**Věc: „ALFAGEN – POMOCNÉ JEŘÁBY“**

**Vysvětlení/změna/doplnění zadávací dokumentace č. 2**

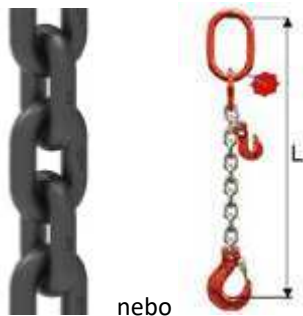
Sloupový otočný jeřáb č.5 do brusírny je zadán bez parametrů rychlostí a ovládání. Má být s ručním pohonem, ručním pojezdem a ruční otočí?

Platí elektrický zdvih, ruční otoč a ruční pojezd.
